「装置型式指定規則」の一部改正について

「道路運送車両の保安基準の細目を定める告示」等の一部改正について

部分輪郭表示再帰反射材の例

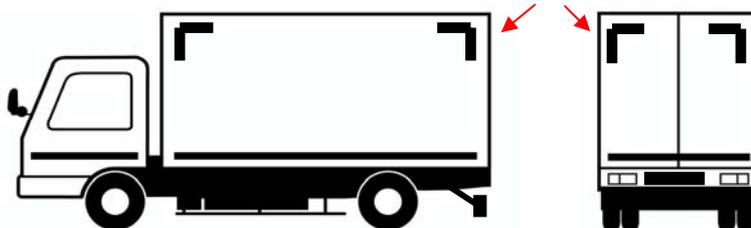
- (1) 「前部霧灯に係る協定規則（第 19 号）」の改訂に伴う改正
 - ・ 前部霧灯に使用できる電球として、協定規則第 37 号に規定する H21W、PSX24W 及び PX24W の電球を追加しました。
- (2) 「灯火装置及び反射器並びに指示装置の取付装置に係る協定規則（第 48 号）」の改訂に伴う改正
 - ① 駐車灯
 - ・ 駐車灯の時間経過による自動消灯を禁止しました。また、現状、当該装置を装着した自動車が存在しないため、施行日から即日適用としました。
 - ② 再帰反射材
 - ・ 輪郭表示再帰反射材に「部分輪郭表示再帰反射材」に関する規定を追加しました。

コーナーマーク（長さ 250mm 以上、90° で交差）
